本申請における不確かさの考え方について

No.	Page	質問・コメント等
11	添付書類 P6-10,11	不確かさについて、考え方を詳しく説明し、審査基準に示されている考え方の基本と異なる点については妥当性を説明すること。

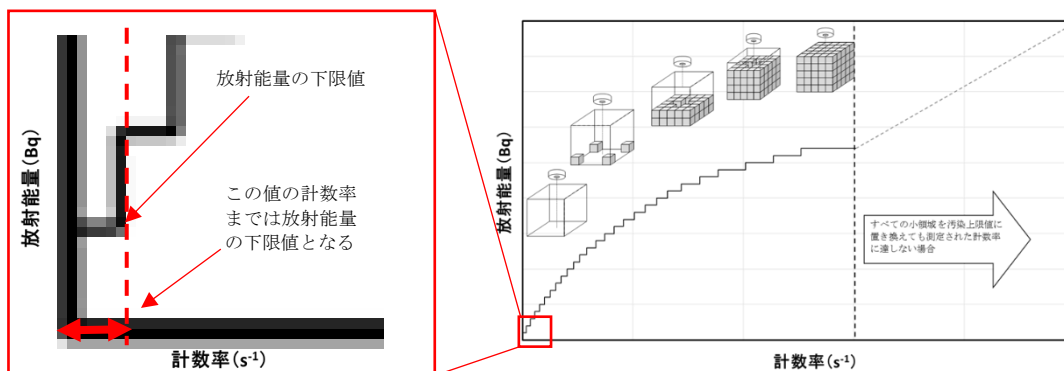
(参考) 収納物の自己遮へいの影響が極めて大きい場合 (測定で得た計数率が、計算で得られる計数率の最小値よりも小さい値となった場合) の放射エネルギーについて

本申請では、著しい嵩密度の偏在がない場合は、小領域の嵩密度として収納高さ及び収納物の重量を測定し、それらの値から算出した嵩密度を用いているが、収納物の収納状況によっては、以下の「ケース A」に示すような測定容器内で密度を均一とした場合に近い収納状態の場合ではなく、「ケース B」に示すような収納物の自己遮へいの影響が最も大きく、測定する計数率が小さくなる場合が考えられる。

しかしながら、本申請における小領域の放射エネルギーの設定方法では、必ず1つ以上の小領域に小領域あたりの放射エネルギーを割り当てるため、放射エネルギーはゼロにならない。即ち、測定で得た計数率が極めて小さく、最小の応答となる1つの小領域の放射エネルギーに相当する計数率未満の範囲においては、「ケース B」であっても「ケース A」と同じ放射エネルギーを評価値として得ることができるため、「ケース B」の放射エネルギーの評価が非安全側となることはない。
